VYSVĚTLENÍ/DOPLNĚNÍ/ZMĚNA DOKUMENTACE Č. 5

Název veřejné zakázky: 111_MK_Rekonstrukce a dostavba budovy E2 TUL

Interní číslo veřejné zakázky: 25/9615/111

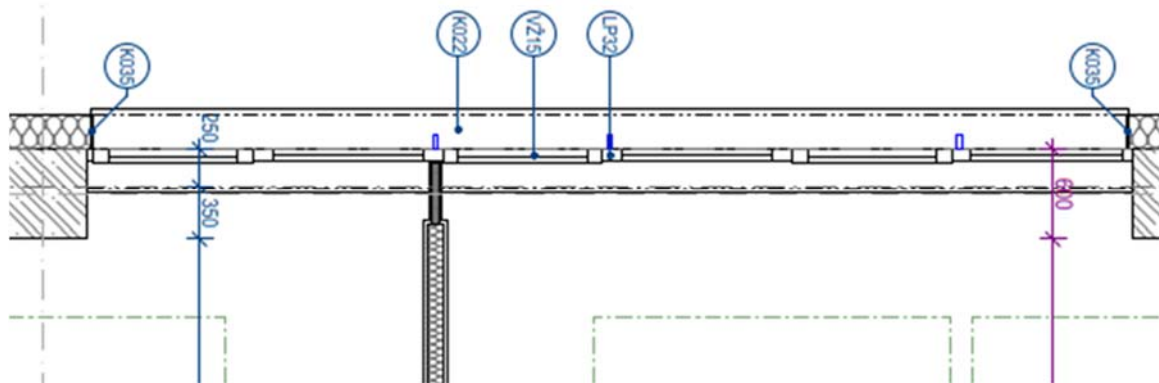
k dotazu č. 1:

Ve VV položka 472 - Dodávka a montáž Vybavení wc kabin ozn. A35 – 60 sad: Ve výpisu prvků zcela chybí popis A35, co má sada obsahovat.

Zadavatel uvádí, že položka 463 je v rozpočtu uvedena chybně a byla odstraněna. Zadavatel z tohoto důvodu přikládá opravený výkaz výměr. Viz příloha č. 1 této dodatečné informace (Příloha č. 1_DI5_ Objekt E2 - Knihovna TUL_aktuální).
